DODATEK Č. 4

**„Návštěvnícké středisko NPP Hodonínská Důbrava – Dům přírody Hodonínské
Důbravy – rekonstrukce objektu centra ekologické výchovy“**

Z M Ě N O V Ý L I S T

„Úprava venkovních ploch, doplnění oplocení a nové vodovodní přípojky“

| Katastrální situační výkres | Měřítko | 1/1000 | |

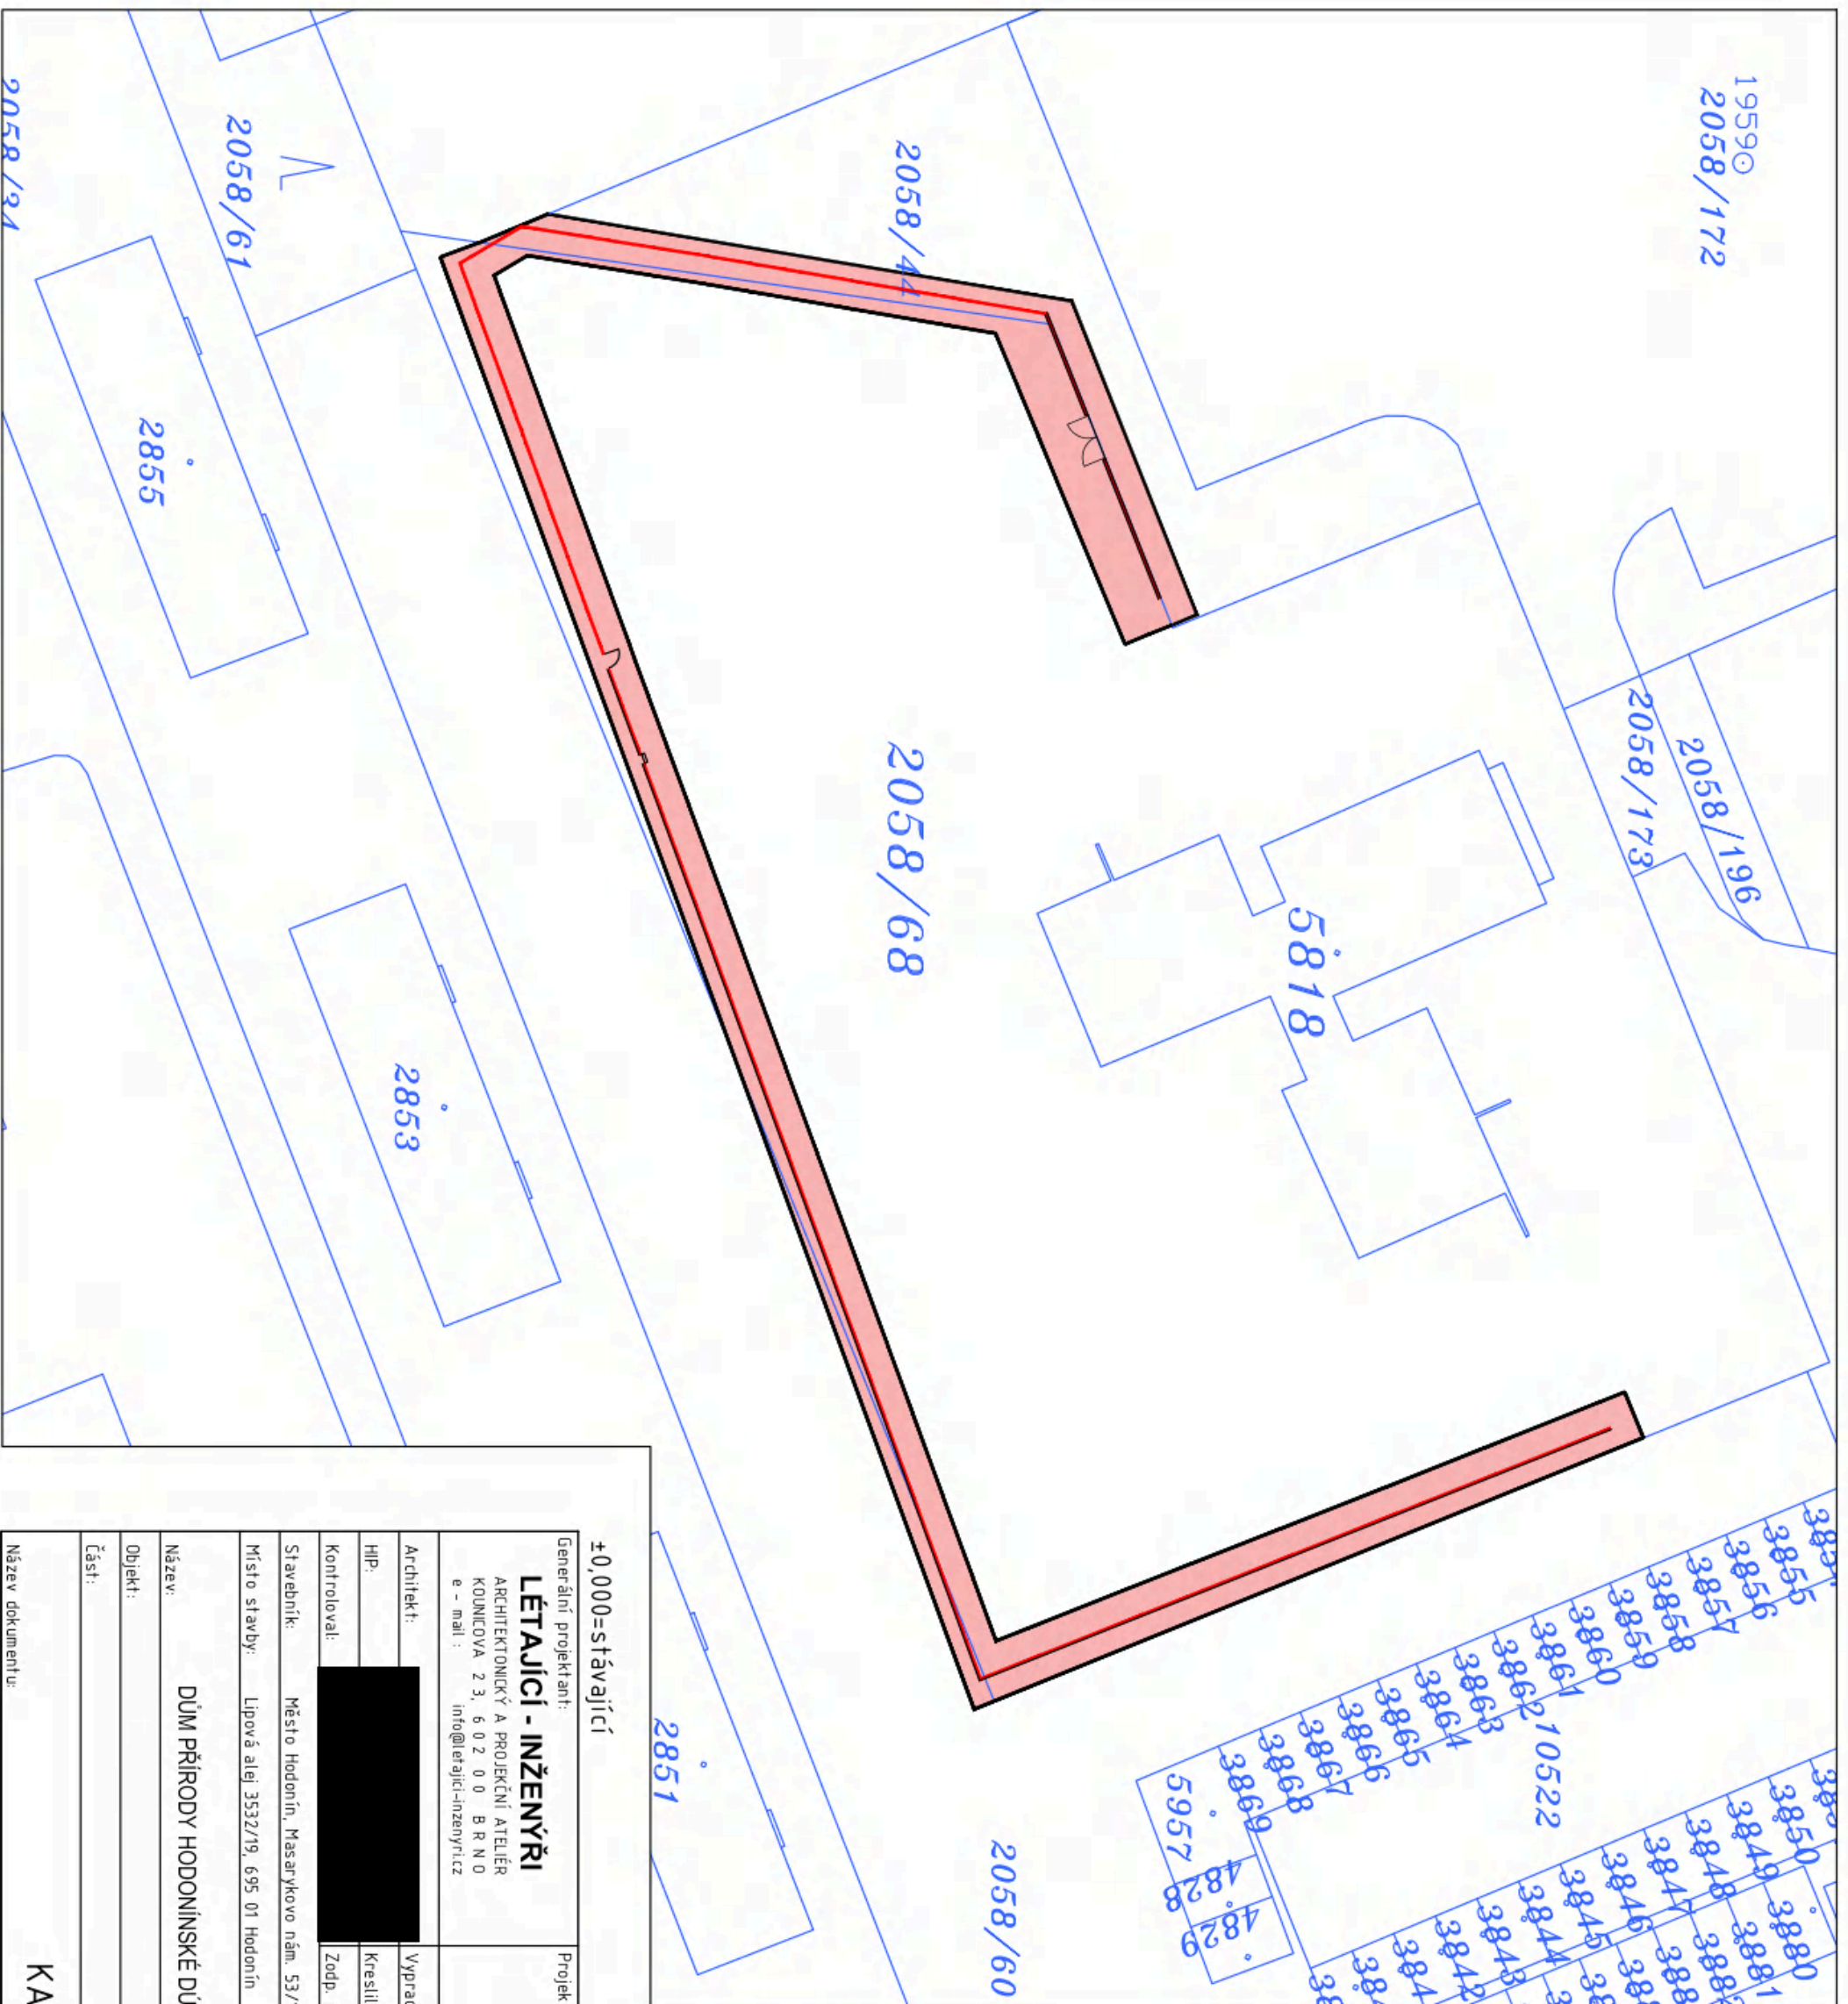
VCP – Nová přípojka vody

Na základě skutečného vytyčení stávající přípojky byl zjištěn nevyhovující stav původní vodovodní přípojky (sdružená přípojka pro více objektů v oblasti). Z tohoto důvodu byla vypracovaná PD pro novou vodovodní přípojku.

VCP – Nová přípojka vody

Nově navržené řešení je do budoucna správné a bude tak předcházeno možným problémům s historicky sdruženou přípojkou. GP s VCP souhlasí.
